เรื่อง ลงนามในสัญญาจ้าง (ฉบับแก้ไขเพิ่มเติม-ครั้งที่ ๑)

สัญญาจ้างก่อสร้าง
(ฉบับแก้ไขเพิ่มเติม ครั้งที่ ๑)

สัญญาเลขที่ ๖๘๑/๒๕๖๙

โครงการ : ก่อสร้างถนนคอนกรีตเสริมเหล็ก สายบ้านโนนทองหลาง หมู่ที่ 4
ตำบลไชยสอ - บ้านดอน หมู่ที่ 1 ตำบลโนนอุดม อำเภอซุมแพ จังหวัดขอนแก่น

แผนที่ตั้งโครงการโดยสังเขป
มาตราส่วน Not to Scale

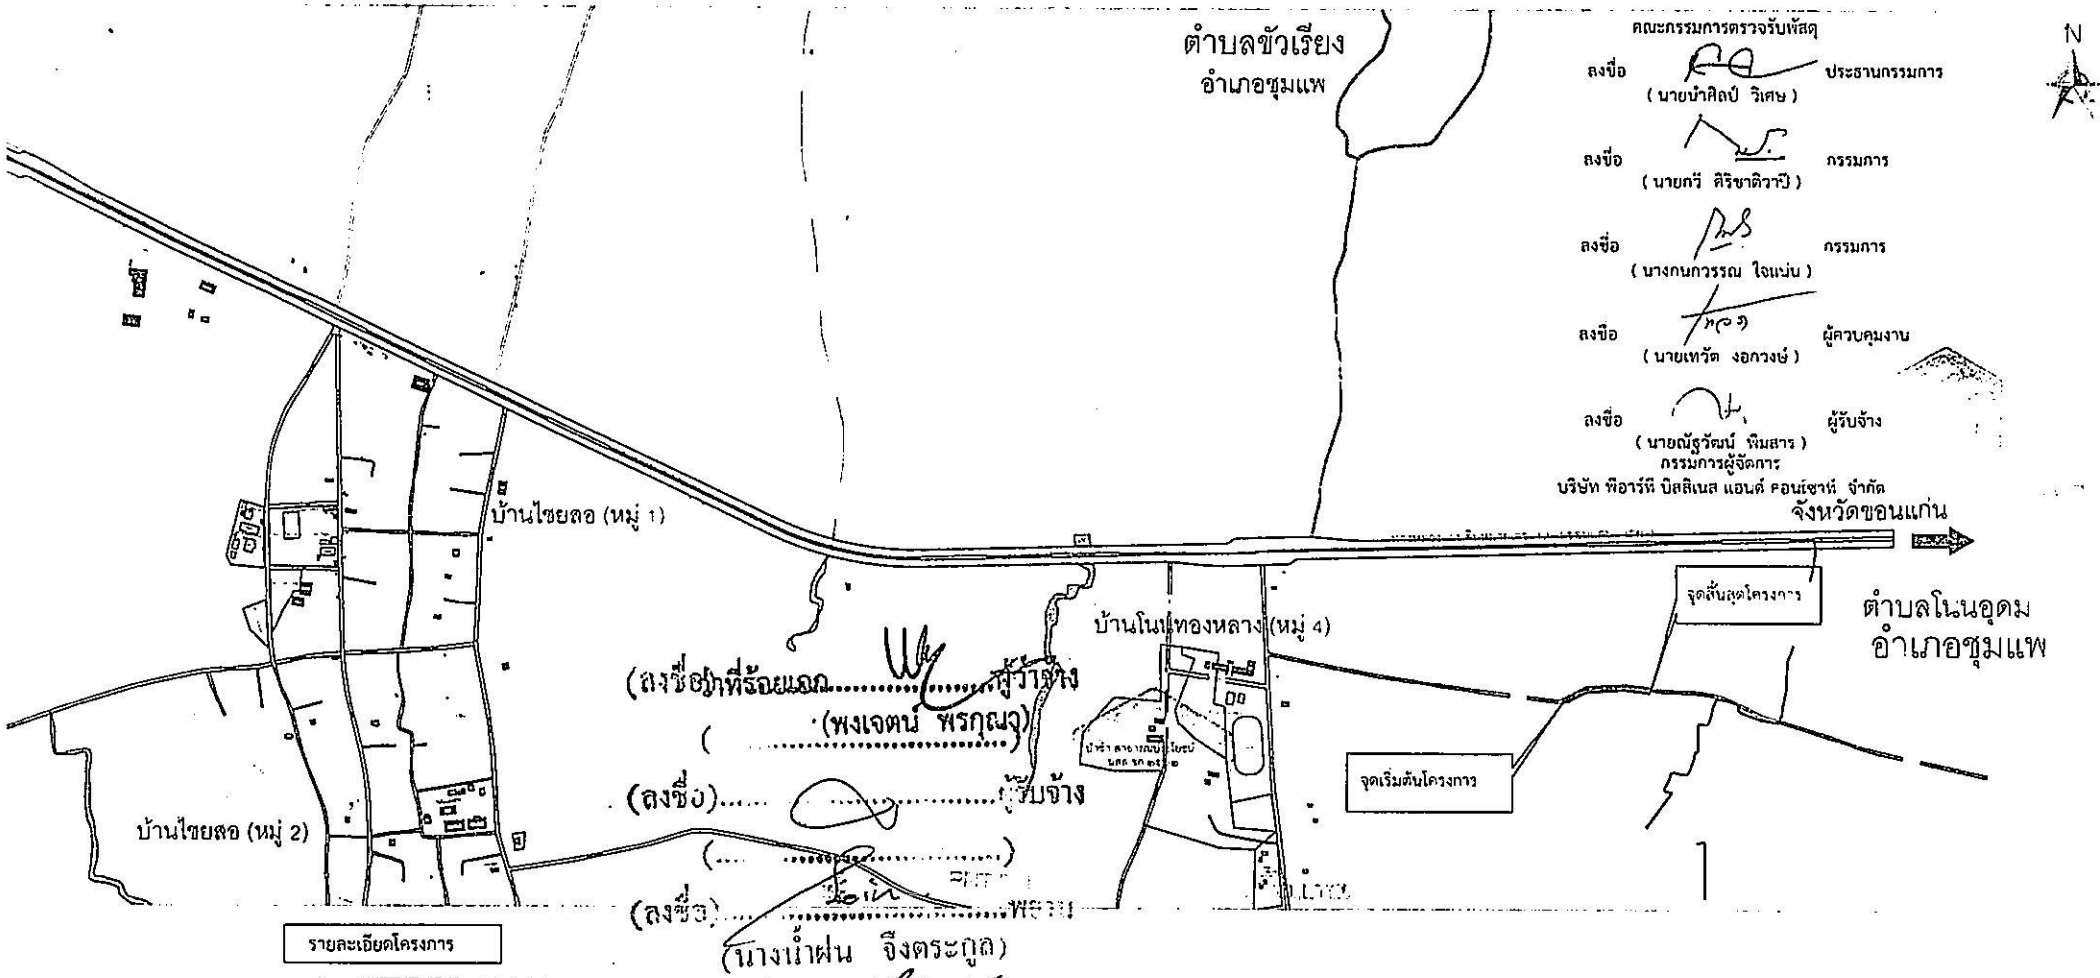
๑. เหตุแห่งการแก้ไขสัญญา เนื่องจาก สภาพพื้นที่ดำเนินการก่อสร้าง มีความยาวถนนเพียง ๙๕ เมตร ซึ่งไม่เป็นไปตามแบบรูปรายการงานก่อสร้างที่กำหนด คือ ความยาว ๙๘ เมตร ส่งผลให้ไม่สามารถดำเนินการก่อสร้างตามแบบรูปรายการที่กำหนดในสัญญาจ้างได้ เพื่อให้การดำเนินงานเป็นไปตามเงื่อนไขในสัญญา จึงต้องทำการแก้ไขแบบรูปรายการงานก่อสร้าง และองค์การบริหารส่วนจังหวัดขอนแก่น ได้พิจารณาให้บริษัท ฯ หยุดงานตั้งแต่วันที่ ๑๔ สิงหาคม ๒๕๖๙ เป็นต้นไป จนกว่าจะแก้ไขแบบรูปรายการแล้วเสร็จและแจ้งส่งมอบพื้นที่ก่อสร้างได้ นั้น

<u>จากเดิม</u> โครงการก่อสร้างถนนคอนกรีตเสริมเหล็ก สายบ้านโนนทองหลาง หมู่ที่ ๔ ตำบลไชยสอ - บ้านดอน หมู่ที่ ๑ ตำบลโนนอุดม อำเภอซุมแพ จังหวัดขอนแก่น ก่อสร้างถนนคอนกรีตเสริมเหล็ก ขนาดผิวจราจรกว้าง ๔ เมตร ความยาว ๙๘ เมตร หนา ๐.๑๕ เมตร หรือมีพื้นที่คอนกรีตไม่น้อยกว่า ๓๙๒ ตารางเมตร รายละเอียดตามประมาณการงานก่อสร้าง และตามแบบแปลนที่องค์การบริหารส่วนจังหวัดขอนแก่นกำหนด วงเงินตามสัญญาจ้าง ๒๔๖,๐๐๐.๐๐ บาท (สองแสนสี่หมื่นหกพันบาทถ้วน)

1. ก่อสร้างถนนคอนกรีตเสริมเหล็ก ขนาดผิวจราจรกว้าง 4 เมตร ความยาว 95 เมตร หนา 0.15 เมตร หรือมีพื้นที่คอนกรีตไม่น้อยกว่า 380 ตารางเมตร รายละเอียดตามประมาณการงานก่อสร้าง และตามแบบแปลนที่องค์การบริหารส่วนจังหวัดขอนแก่นกำหนด

<u>แก้ไขเป็น</u> โครงการก่อสร้างถนนคอนกรีตเสริมเหล็ก สายบ้านโนนทองหลาง หมู่ที่ ๔ ตำบลไชยสอ - บ้านดอน หมู่ที่ ๑ ตำบลโนนอุดม อำเภอซุมแพ จังหวัดขอนแก่น ก่อสร้างถนนคอนกรีตเสริมเหล็ก ขนาดผิวจราจรกว้าง ๔ เมตร ความยาว ๙๕ เมตร หนา ๐.๑๕ เมตร หรือมีพื้นที่คอนกรีตไม่น้อยกว่า ๓๘๐ ตารางเมตร รายละเอียดตามประมาณการงานก่อสร้าง และตามแบบแปลนที่องค์การบริหารส่วนจังหวัดขอนแก่นกำหนด วงเงินตามสัญญาจ้าง ๒๓๘,๗๒๔.๔๔ บาท (สองแสนสามหมื่นแปดพันเจ็ดร้อยยี่สิบสี่บาทสี่สิบสี่สตางค์)
